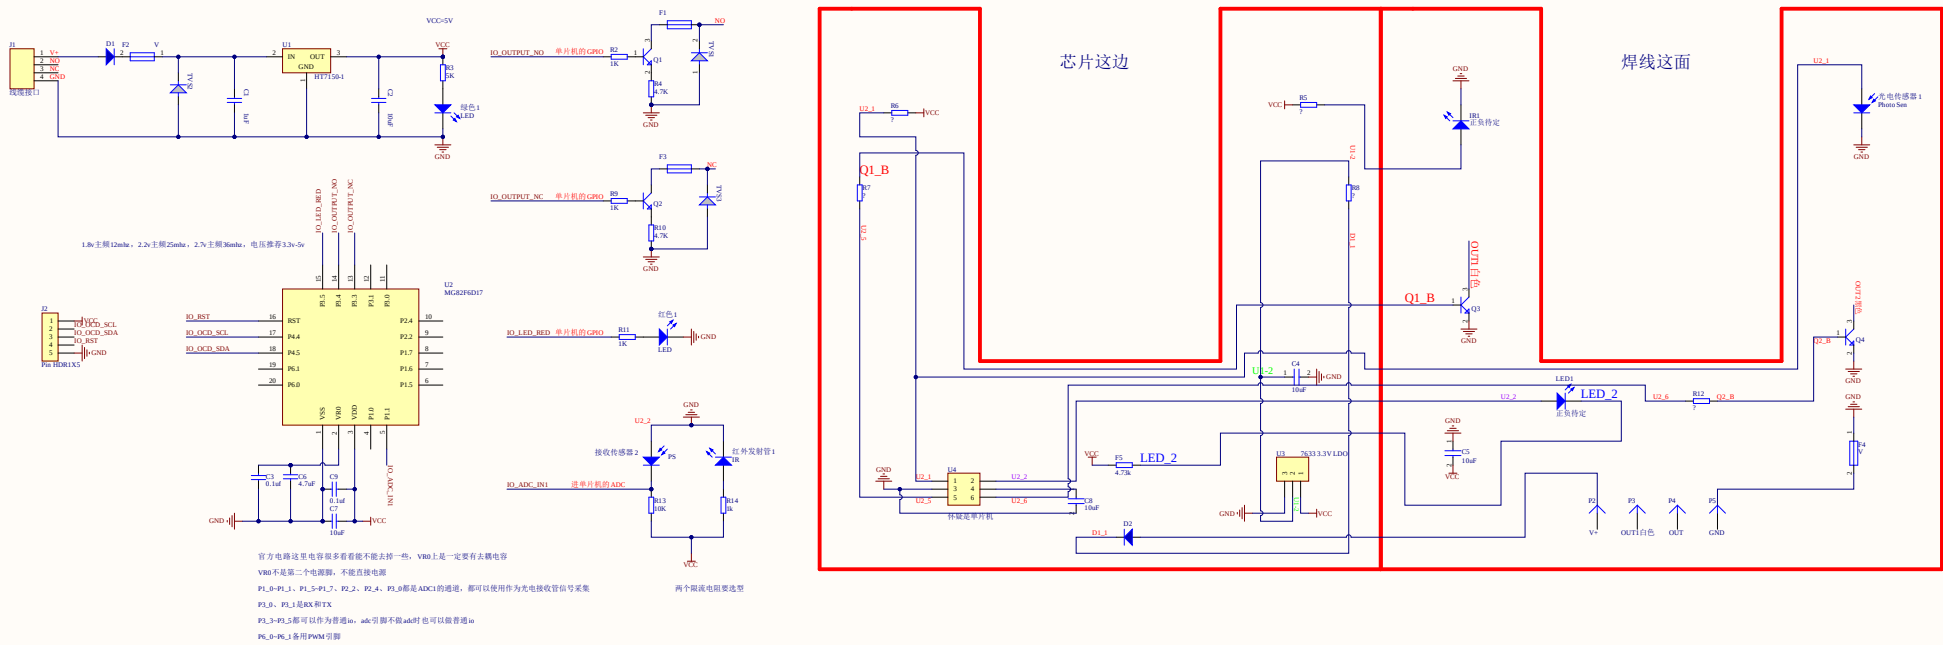
如果板子空间不够，可以去掉R6、R8，然后再去掉F2和F3

TVS和三极管必须根据外部电压选型，Q1、Q2发射极和GND之间多画了一个电阻可能会抬高电平，电流过大可能会发热
